Modulo per la presentazione delle osservazioni per i piani/programmi/progetti sottoposti a procedimenti di valutazione ambientale di competenza statale

ID: 9028 Progetto di un impianto eolico denominato "IBE Guglionesi", costituito da 8 aerogeneratori della potenza unitaria di 6.0 MW, per una potenza complessiva di 48 MW, da realizzarsi nei comuni di Guglionesi, Montenero di Bisaccia e Montecilfone (CB)

OGGETTO DELLE OSSERVAZIONI

Figura 1 -Aerogeneratori Wind Energy Montenero Srl (in rosso), Aerogeneratori IBE Guglionesi Wind Srl (in nero)

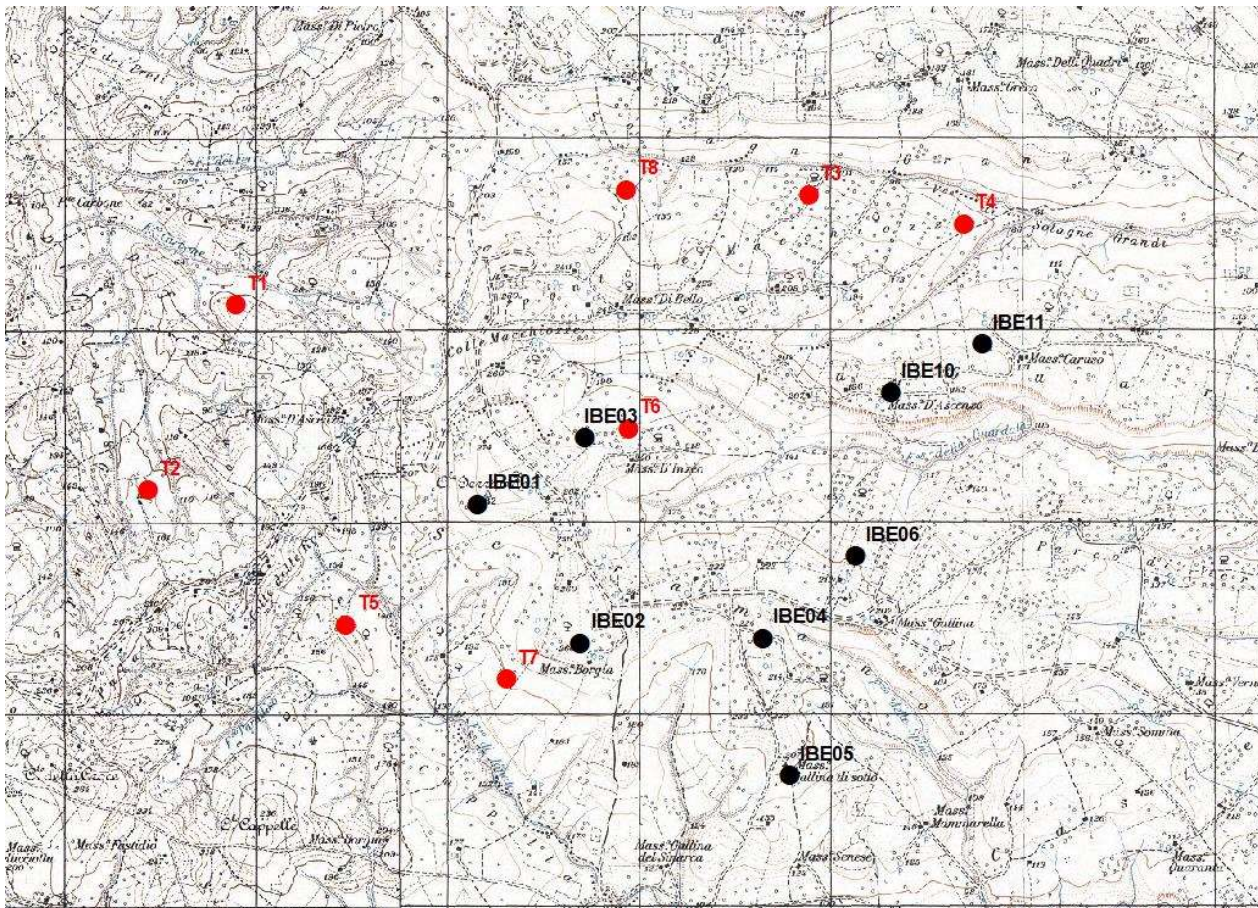
Di seguito si riporta graficamente la sovrapposizione parziale tra gli aerogeneratori in conflitto. Si fa presente che tale sovrapposizione, provocherebbe elevate interferenza sia come funzionamento degli aerogeneratori stessi e sia a livello paesaggistico e ambientale.

In particolar modo si rappresenta che la distanza tra gli aerogeneratori in interferenza, è inferiore ai limiti previsti dalla normativa tecnica di settore che prevede una distanza minima pari a 5 volte il diametro del rotore, lungo la direttrice dei venti prevalenti e di 3 volte il diametro in direzione ortogonale. Tali distanze risultano descrivere delle ellissi aventi raggi direttori rispettivamente pari a circa 850 m e 510 m.

In particolare modo, la presenza di aerogeneratori così ravvicinati provoca importanti disturbi al funzionamento degli aerogeneratori per sovrapposizione degli effetti aerodinamici oltre che grossi problemi di sicurezza e di impatto acustico. Facendo riferimento alla direzione principale dei venti per l'area in progetto, si nota immediatamente l'incompatibilità della proposta avanzata dalla IBE Guglionesi Wind Srl e il progetto della Wind Energy Montenero Srl

Dal punto di vista paesaggistico e ambientale invece, la proposta avanzata dalla IBE Guglionesi Wind Srl, genera un importante e non trascurabile effetto selva. Infatti una forte aggregazione delle turbine eoliche è totalmente da scongiurare, sia per minimizzare gli impatti visivi di tipo paesaggistico sia e soprattutto per evitare i negativi impatti ambientali sull'avifauna locale e migratoria.

Pertanto si chiede lo stralcio o lo spostamento degli aerogeneratori IBE02 e IBE03 a distanza superiore a 850 mt dagli aerogeneratori della Wind Energy Montenero Srl
